*Alla cortese att.ne
Tutti i possessori di
imbarcazioni UFO 22*

Manerba, 04/02/2014

Oggetto: Comunicazione tecnica

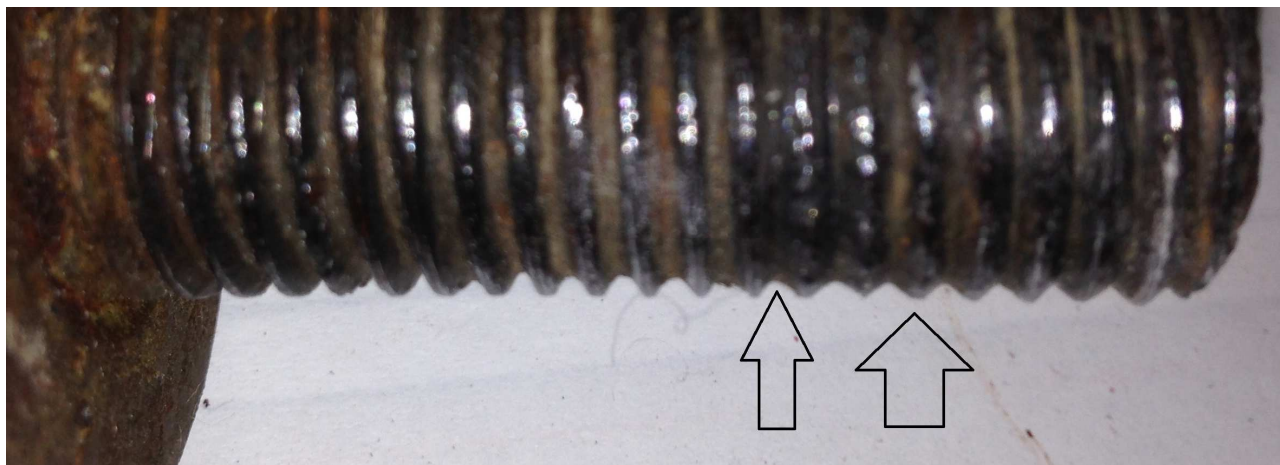
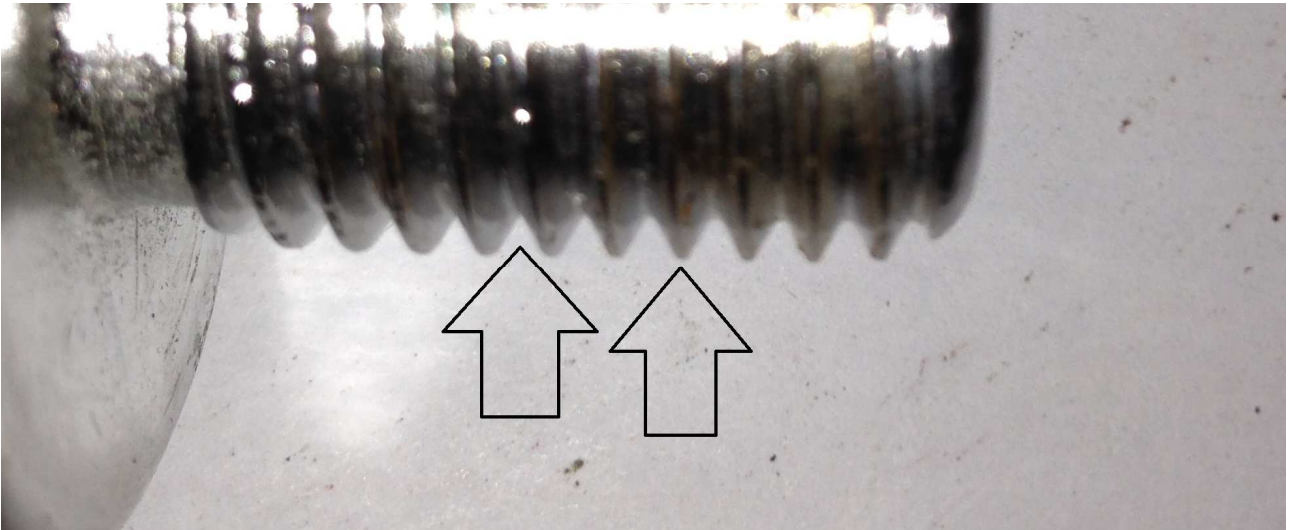
con la presente vi comunichiamo che a seguito di ultimi accurati controlli, abbiamo riscontrato diversi casi di usura ai filamenti del golfare della spondita della deriva.

Nelle due foto seguenti si evidenzia la differenza fra i filetti di un golfare usurato ed uno nuovo.

Visto la pericolosità dello sgancio accidentale della deriva, vi invitiamo a controllare lo stato di usura del vostro golfare, accertarvi che la lunghezza del filetto sia adeguata alla vostra deriva, e comunque provvedere costantemente alla pulizia dei filamenti prima e dopo ogni utilizzo.
